## Präambelabwägung

### Bebauungsplan Nr. 100 „Im Göhlen“ der Gemeinde Rastede

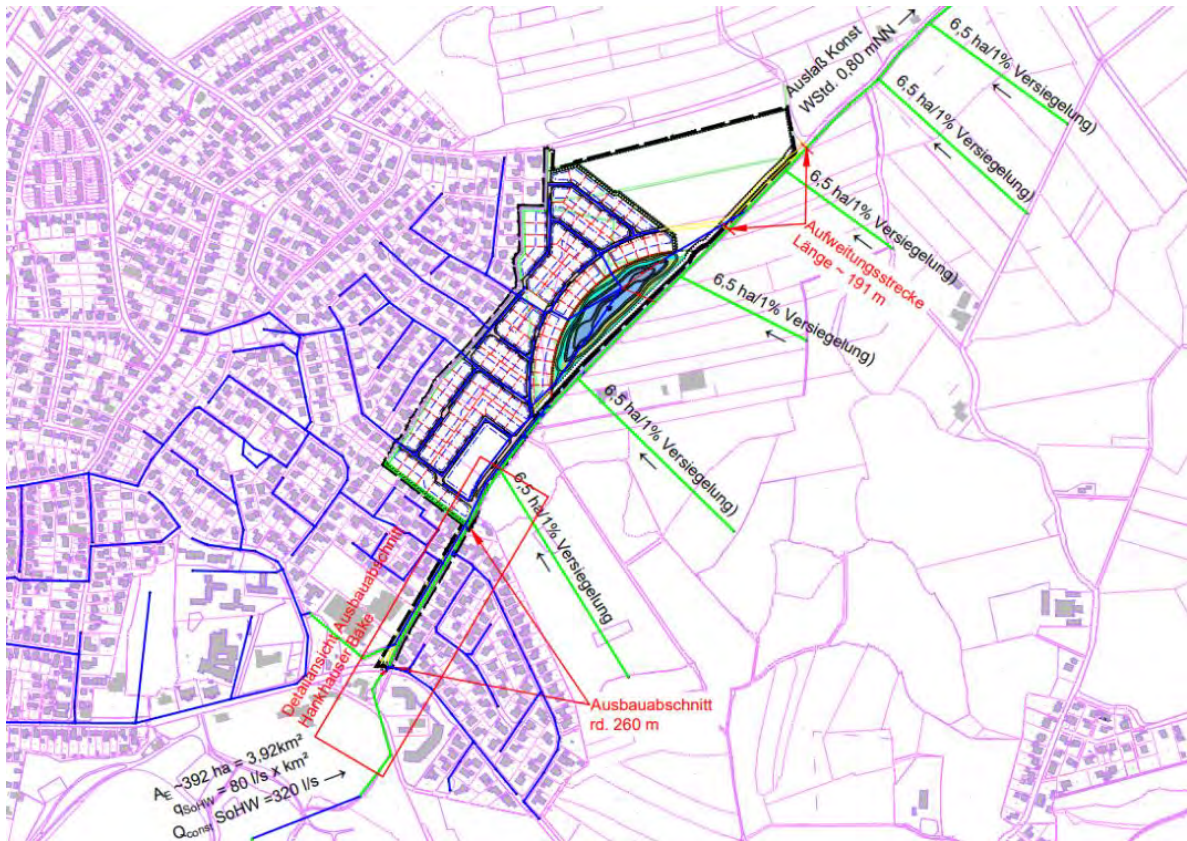
- Das Niederschlagsgebiet der Bäke sei in den Antragsunterlagen nicht insgesamt dargestellt und betrachtet worden. Eine detaillierte Ermittlung der Teileinzugsgebiete unter Berücksichtigung der verdichteten Bebauung werde vermisst. Die Antragsunterlagen seien zu ergänzen. Die zu gering angesetzten Werte würden in der Bemessung zu falschen, deutlich zu geringen Zuflussmengen zur Hankhauser Bäke führen.
- Das geschätzte Niederschlagseinzugsgebiet sowie der Versiegelungsgrad seien für die Abflussbemessung des Ellernteiches und der Hankhauser Bäke zu klein. Eine Vergleichsbewertung über google earth habe ergeben, dass 315 ha bei der Berechnung nicht berücksichtigt worden seien.

Die Behauptung, dass im Modell der Oberlauf der Hankhauser Bäke nicht detailliert betrachtet wurde, ist falsch. Die Größe des Einzugsgebietes wurde nach Angaben des Entwässerungsverbandes Jade angesetzt.

Das im Modell erfasste Einzugsgebiet berücksichtigt eine Fläche von rd. 620 ha:

- 1.) Flächen der Kanalnetze der Bestandsgebiete, das Kanalnetz des Bebauungsplanes Nr. 100 und landwirtschaftliche Flächen in der Niederung mit rd. 228 ha
- 2.) Abflüsse aus dem Ellernteich als konstanter Zufluss: berücksichtigt angeschlossene Flächen in der Größenordnung von rd. 392 ha:

Der Hauptort weist eine Größe von rd. 400 ha auf. Nach den oben aufgeführten Äußerungen zum Einzugsgebiet der Hankhauser Bäche ist also eine große Sicherheitsspanne bezüglich der angesetzten Flächen eingebaut.
